改善箇所説明図

不具合の内容

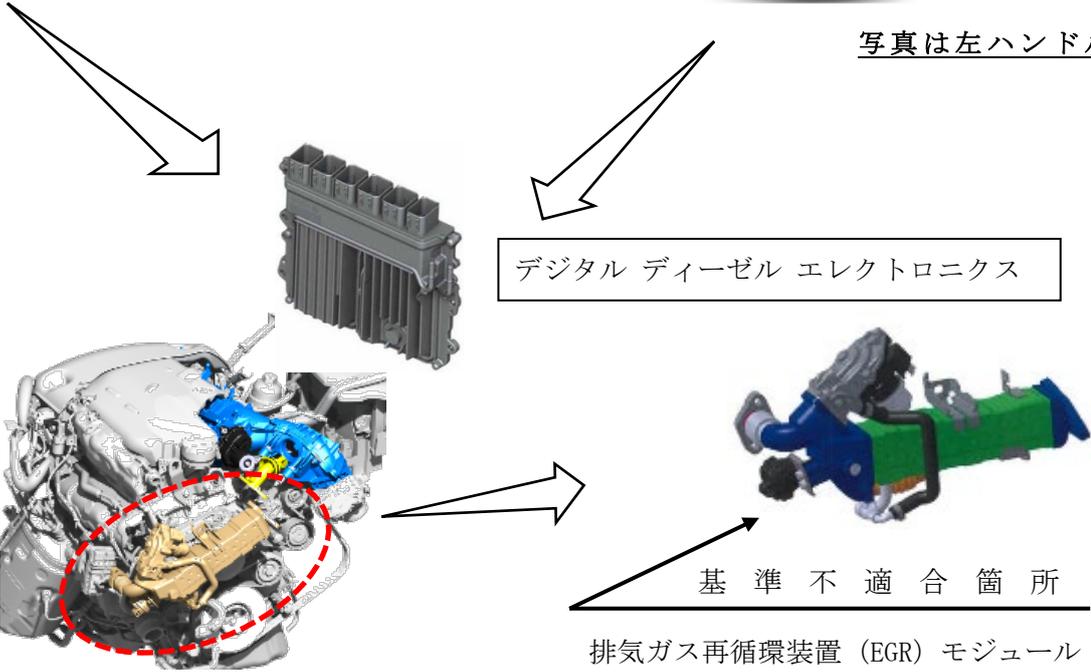
ディーゼルエンジンの排気ガス再循環装置 (EGR) モジュールにおいて、経年変化により冷却水が漏れるものがある。その場合、排気ガスに含まれる煤が冷却水と混合して排気ガス再循環装置 (EGR) モジュールの内部に堆積し、高温になった堆積物がインテークマニホールドに流入し付着して、インテークマニホールドが溶損する可能性がある。最悪の場合、火災に至るおそれがある。

全車両、エンジンコントロールユニット (DDE) のプログラムを対策プログラムに書き換え、冷却水の漏れやエンジン過熱を早期に感知させ、警告灯を点灯させる。さらに、インテークマニホールドの溶損が拡大する前に保護機能を作動させるとともに、エンジン警告灯を点灯させ、出力を制限させる。

なお、過去に冷却水補充の履歴が確認できた場合は、排気ガス再循環装置 (EGR) モジュールの点検を行ない、必要に応じて対策品と交換する。

識別：左フロントドアアアヒンジ取り付けボルト（下側）の頭に白ペンを塗布する。
